CONSTANCIA DE NOTIFICACIÓN MEDIANTE PUBLICACIÓN DE AVISO

Resolución No. 2092 del 24 de septiembre de 2024

RESOLUCIÓN N° 002092 (24 SEP. 2024)

“Por la cual se resuelven unos recursos de reposición interpuestos en contra de la Resolución 1351 del 5 de julio de 2024 y se toman otras determinaciones”

Figura 1 Ubicación de la plaza de tendido 2 sobre la unidad de cobertura de otros cultivos transitorios

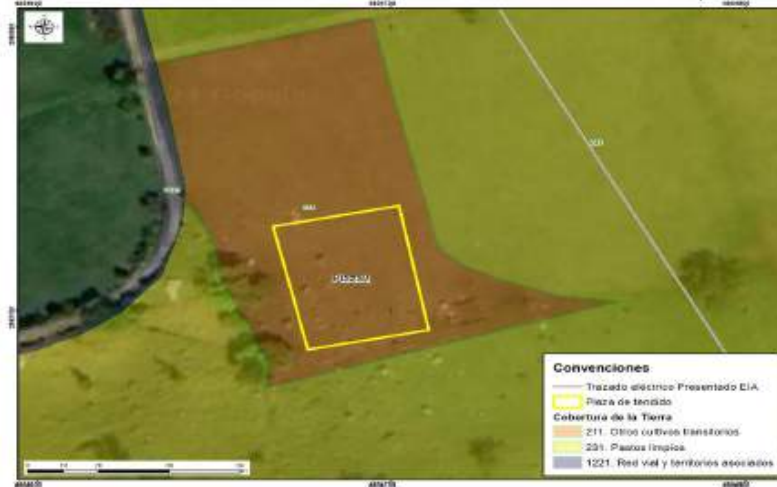
Conforme lo establecido en la zonificación del DMI, adoptada en la Resolución 1596 del 2 de junio de 2006, la plaza de tendido 2 se ubica dentro en una zona de producción y subzona agroforestal sostenible y una zona de protección absoluta. No obstante, tal y como se referenció en el complemento al EIA, dicha área se encuentra dentro de una cobertura de cultivos transitorios (Ver Figura 1 y Fotografía 1), razón por la cual, no es necesario realizar mantenimiento tipo rocería o aprovechamiento forestal. Al no realizarse estas intervenciones no se afectarán los valores de conservación de estas zonas establecidos en la zonificación del área protegida, según se observan en las siguientes imágenes:

Figura 3 Coberturas Plaza de tendido 9

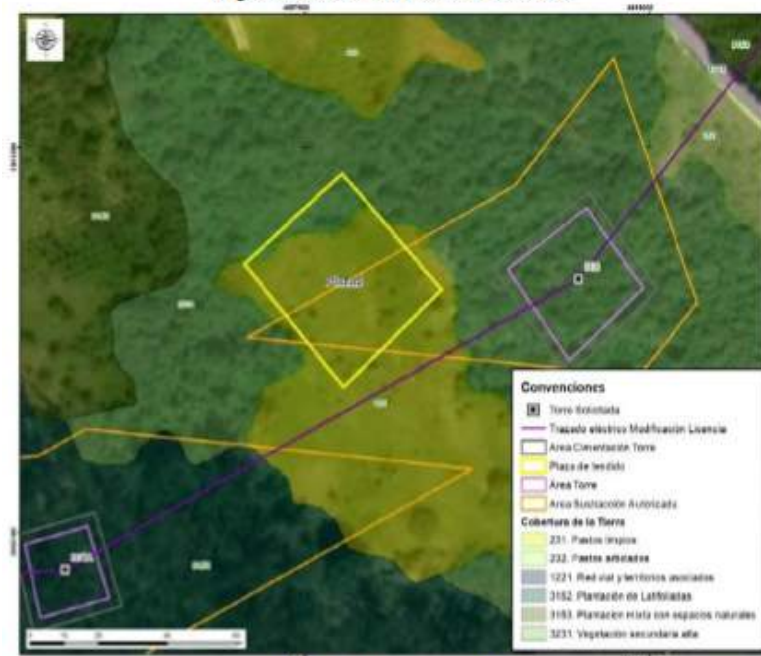
En las siguientes figuras se presenta la cobertura actual de la plaza de tendido y el área donde se localiza:

Figura Cobertura Acc-306

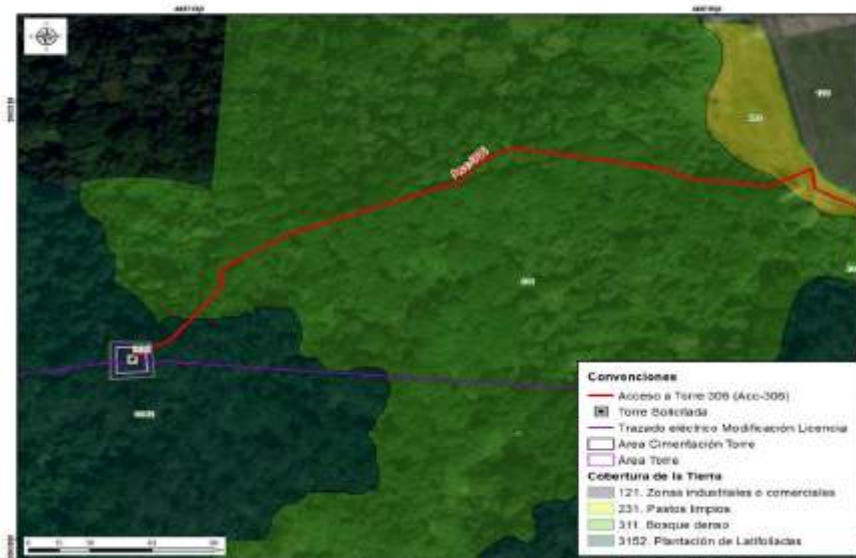
cobertura de bosque denso y de plantación latifoliadas que permite llegar al sitio de torre 306, tal y como se observa en las siguientes figuras.

Figura 33 Cobertura Acc-312

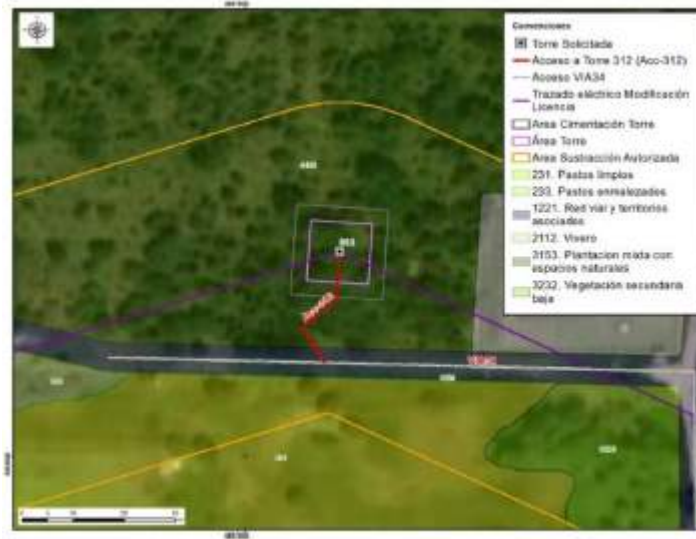
El camino/sendero ACC-312 se encuentra sobre cobertura de plantación mixta con espacios naturales, en el cual no es necesario tramitar el permiso de aprovechamiento forestal. Por el tipo de cobertura, tampoco se requieren actividades de mantenimiento tipo rocería, pues las características de la vegetación del acceso y el ingreso de los materiales y equipos para la construcción y montaje de la torre 312 se realizará de manera peatonal, como se menciona en la tabla 3-8 Descripción de accesos a sitios de torre del capítulo 3. Descripción del proyecto del complemento del EIA. Asimismo, la longitud es de aproximadamente 26.50m hasta el sitio de torre, razón por la cual, no se justifica un

Figura 34 Acc-312 en la zonificación y sub-zonificación del DMI

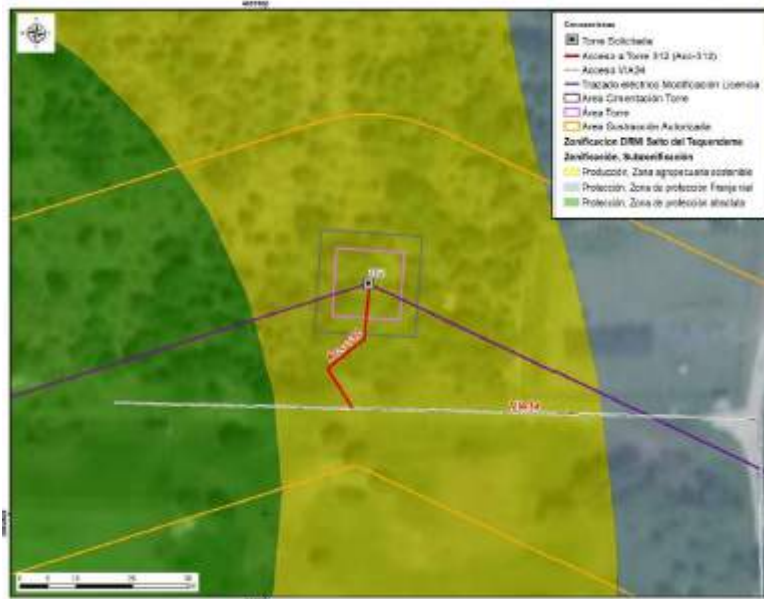
Adicionalmente, el camino/sendero se encuentra en zona de producción y subzona de agropecuaria sostenible acorde con lo establecido en la zonificación del DMI, adoptada en la Resolución 1596 del 2 de junio de 2006, por lo tanto, las actividades de construcción y el uso del acceso son puntuales sin que se generen impactos dentro de los objetos, usos, zonificación y valor de conservación del área protegida asociada al DMI de los Recursos Naturales Sector Salto del Tequendama – Cerro de Manjui, tal y como se evidencia en la siguiente figura.

Figura 1 Área de influencia total para el proyecto

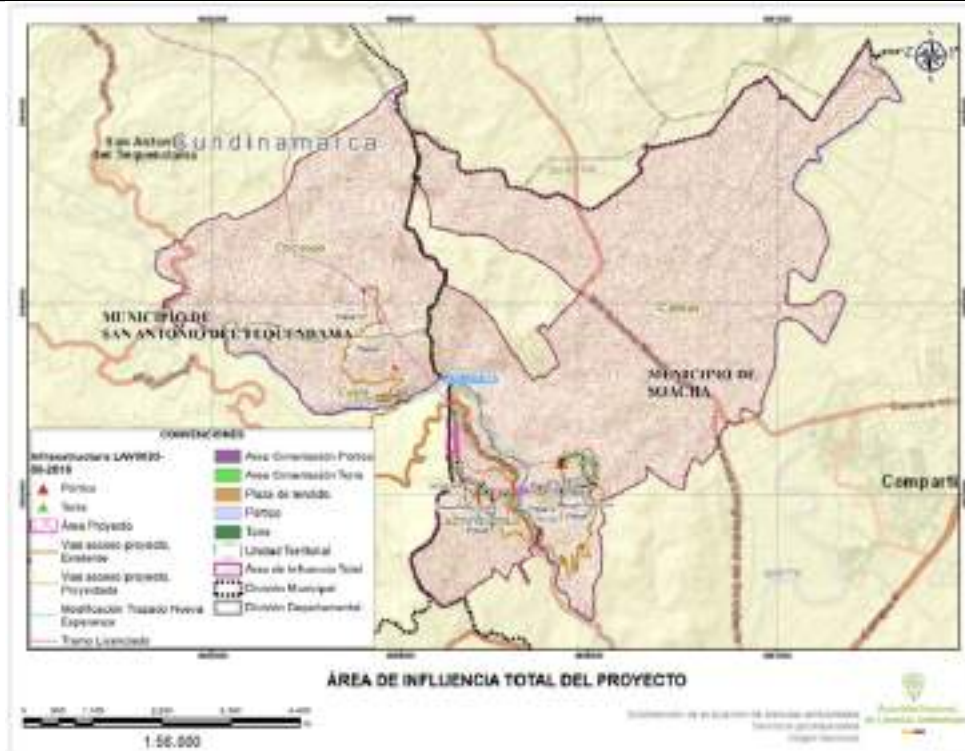
Frente a lo expuesto el Equipo Evaluador Ambiental de la ANLA, realizó la verificación de la información considerada en el concepto técnico 4703 del 05 de julio de 2024 que sirvió de sustento para emitir la Resolución 1351 del 5 de julio de 2024, en el cual señala que el área de influencia total del proyecto incorpora las Veredas San Francisco y Canoas en jurisdicción del municipio de Soacha; y veredas Cúcio y Chicaque en el municipio de San Antonio del Tequendama, como se presenta en la siguiente figura:
